新竹縣政府工程查核代表照片表

工程名稱： 109 年度(111 年執行)油彈庫睦鄰工作專案補助計畫-關西鎮東山里道路、擋土牆暨溝渠等環境改善工程

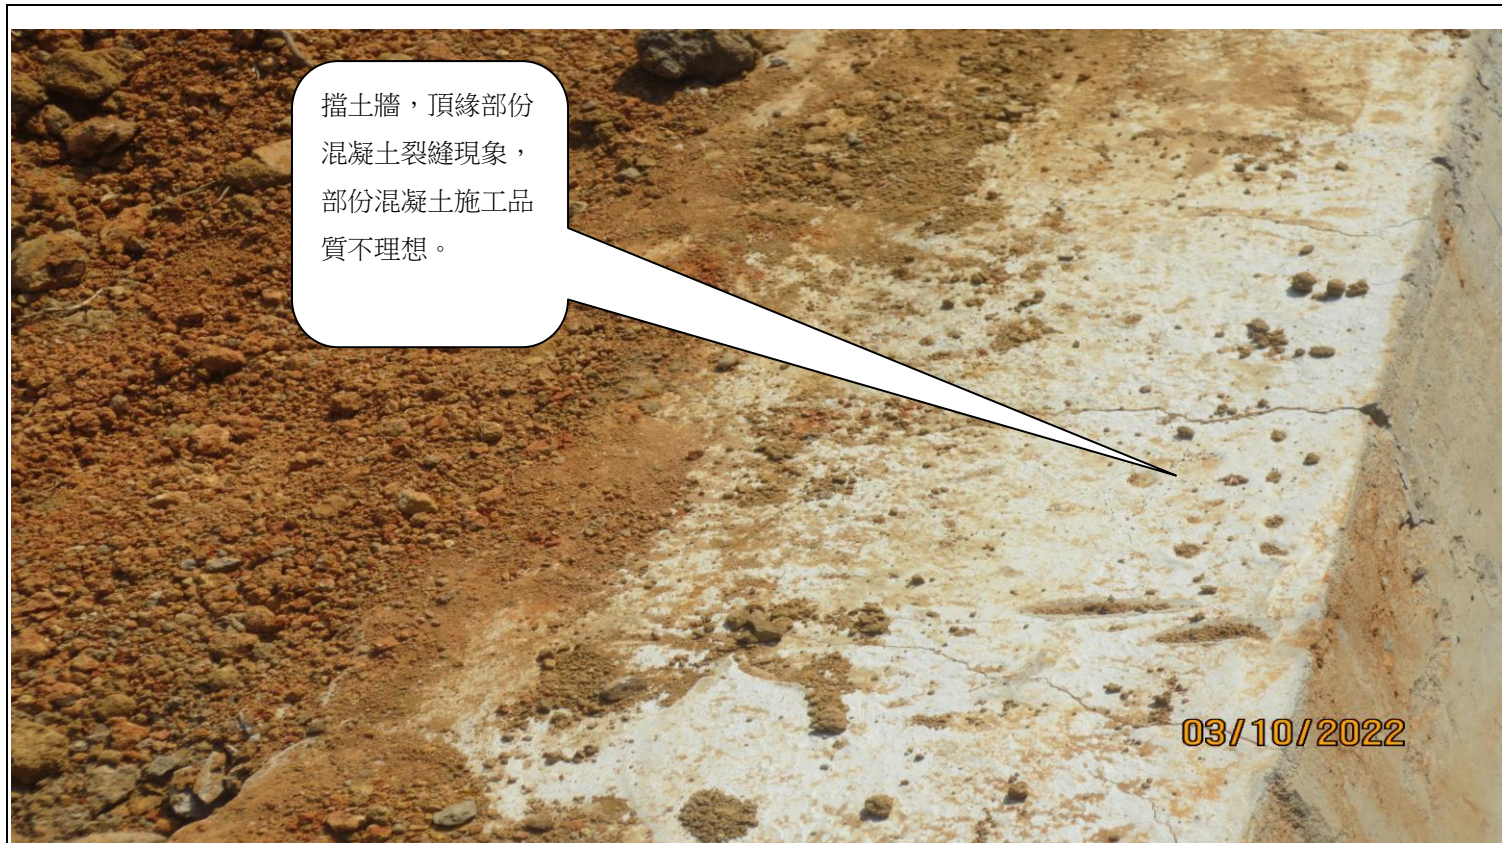
擋土牆，頂緣部份
混凝土裂縫現象，
部份混凝土施工品
質不理想。

擋土牆，頂緣部份混凝土裂縫現象，部份混凝土施工品質不理想。

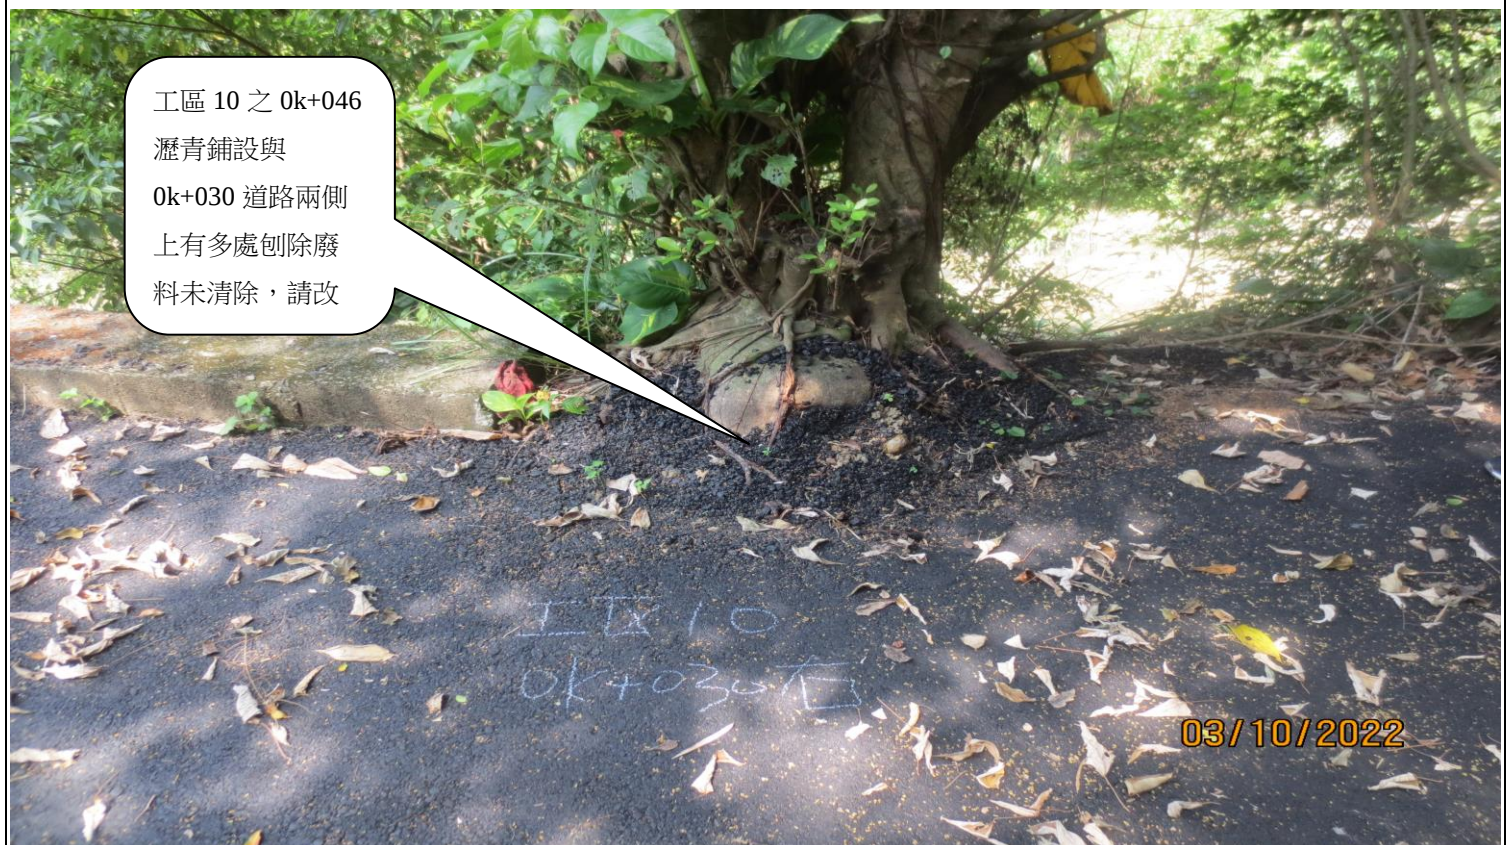
工區 10 之 0k+046 瀝青鋪設與 0k+030 道路兩側上有多處刨除廢料未清除，請改善。
